Beschreibung der Änderung in Unterlage 3.3a

3.3a Lageplan RSV, Spinelli-Areal

Abbildung 7: Neuer Schnitt BB' Fußwegbreite 2,5 m

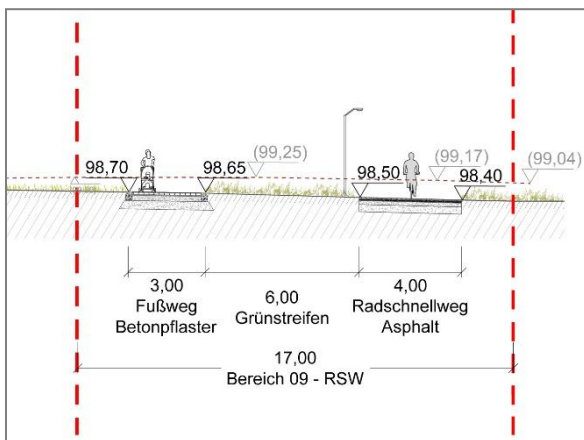
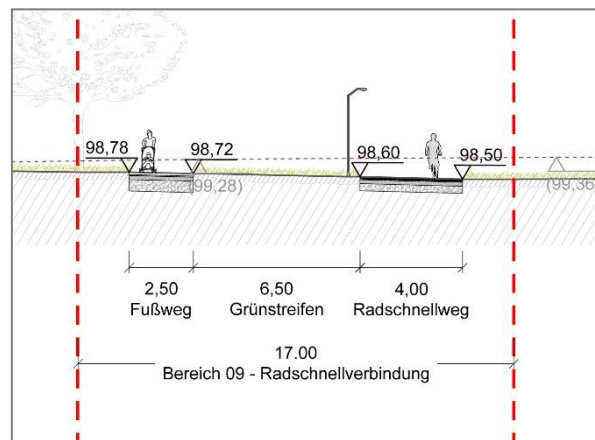
Verschmälerung des Fußwegs RSV von 3,0 m auf 2,5 m:

Durch die Verschmälerung des begleitenden Fußwegs von 3,0 m auf 2,5 m kann der Anteil an versiegelter Fläche reduziert und der die Wege trennende Grünstreifen vergrößert werden. Trotz der geringeren Breite des Gehwegs ist die ungehinderte Begegnung zweier Fußgänger auch mit Kinderwagen oder zweier Rollstuhlfahrer gegeben.
